部品製造部(コネクタ)

46F-09-011

不具合連絡書

仕様番号 / 品名 EA2-RS3T1-LF(SN) / EA2コネクタ キバシカワシエル

略図(必要な場合のみ)

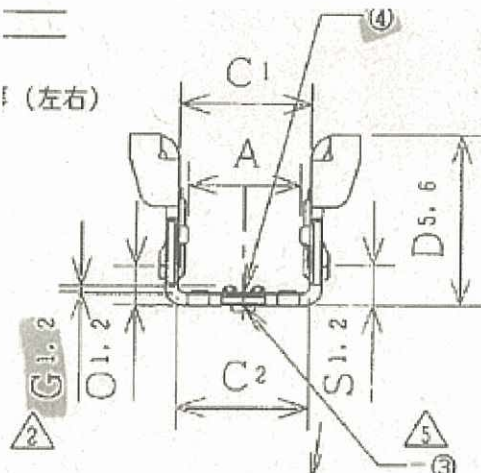
バネ部高さ寸法(G項目)マイナスNG
 G項1,2:0.22 公差+0.03/-0
 マイナス下限を推移し3~4割ほどの割合で外れている。
 バラつきがあり、ひどい物では0.01mm外れている。
